Verifica di Assoggettabilità alla Valutazione Ambientale Strategica in forma semplificata relativa alla proposta di Variante al PRG vigente per la variante al Piano di lottizzazione Palazzolo – Comune di Folignano. Richiesta integrazioni.

Rif. Richiesta Prot.4111 del 20/02/2026. Class. 20/VAS/051.

Alcuni esempi di grigliati previsti

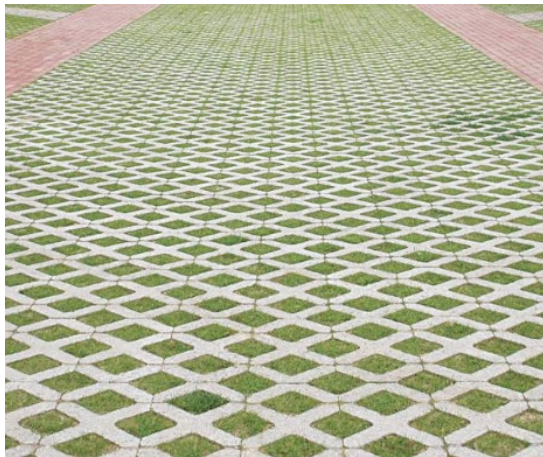
Punto 3 – Chiarimenti in merito all'applicazione dell'art. 42 comma 9 delle stesse NTA (adozione, per le superfici scoperte, di sistemi di pavimentazione che consentano l'infiltrazione delle acque meteoriche nel suolo)

Si precisa che in merito alla realizzazione di nuove superfici scoperte saranno previsti sistemi di pavimentazione che consentano l'infiltrazione delle acque meteoriche nel suolo, come grigliati erbosi composti da blocchi prefabbricati in calcestruzzo, di varie forme. I blocchi presenteranno all'interno della loro configurazione dei fori nella quale le acque meteoriche potranno infiltrarsi in maniera ottimale.
